改善箇所説明図 ④

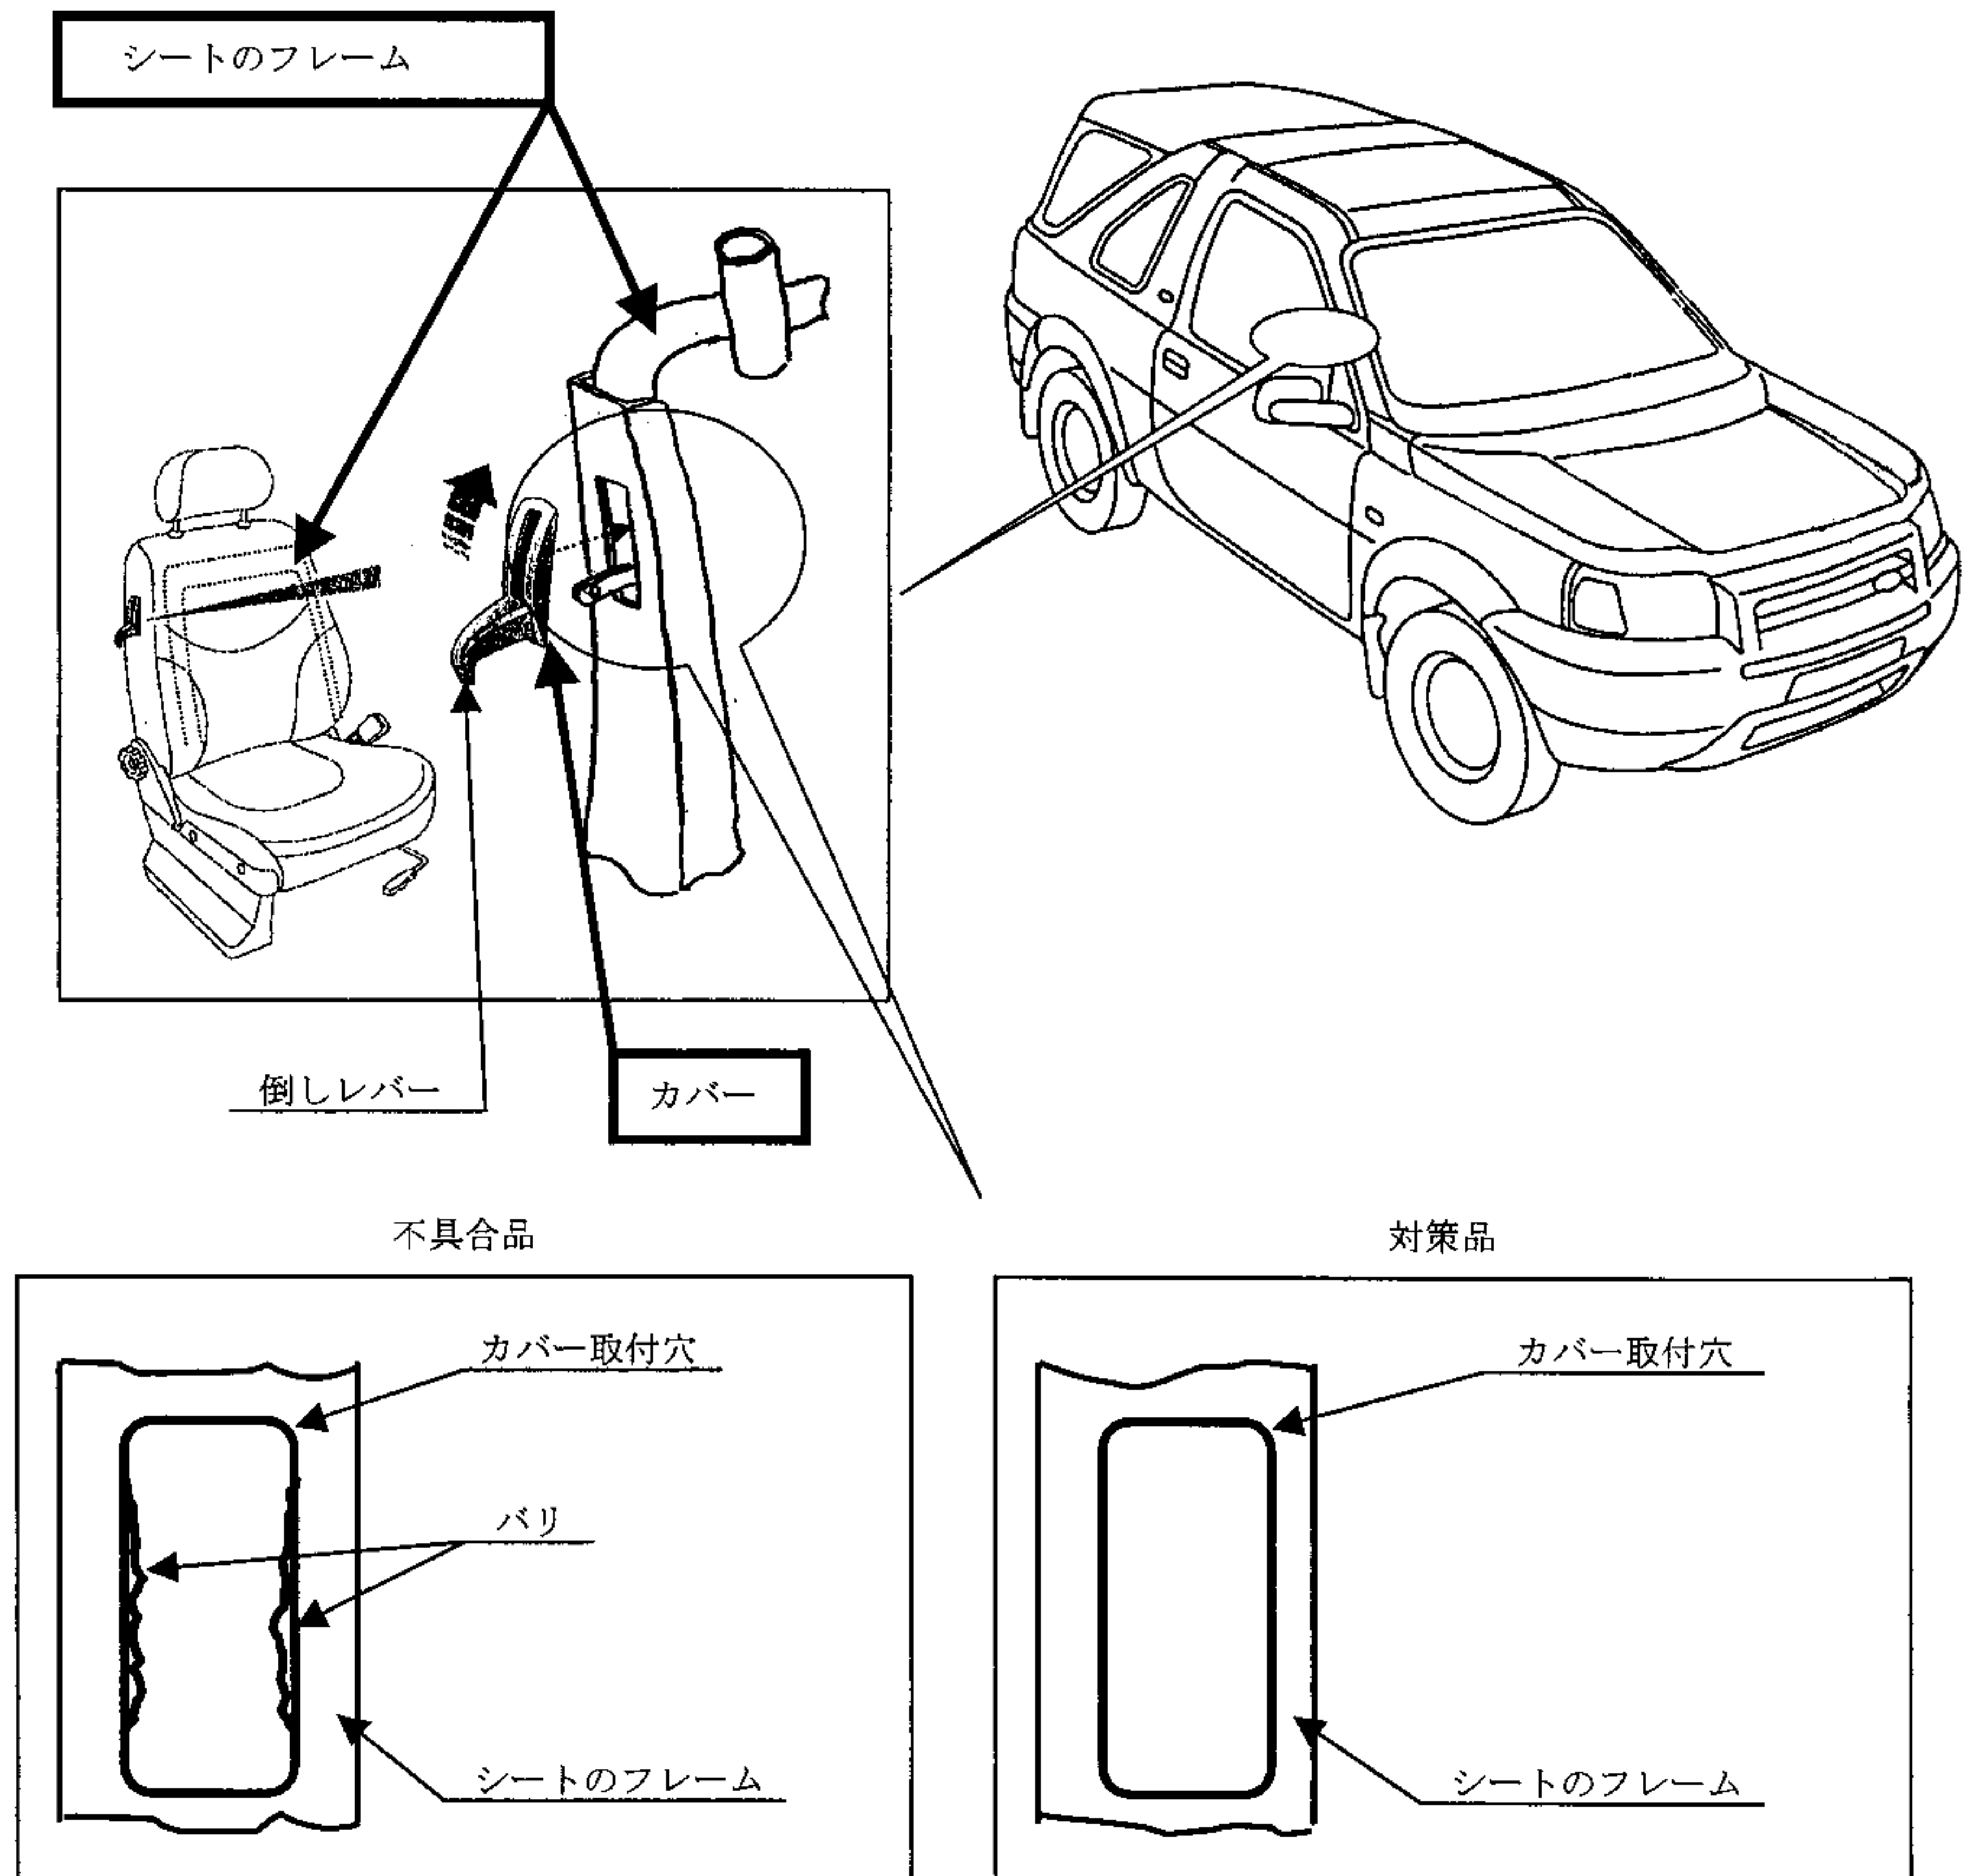
基準不適合発生箇所

3ドア車の運転者席及び助手席において、背もたれ倒しレバーのカバーの取付穴の加工が不適切なため、レバーがカバーと干渉して規定の位置に戻らず、背もたれが固定されないことがあり、急制動時等に背もたれが前方に倒れるおそれがある。

改善の内容

全車両、当該カバーを点検し、レバーと干渉するものは、シートのフレームを対策品と交換するとともに、当該カバーが極度に変形しているものは当該カバーを新品と交換する。
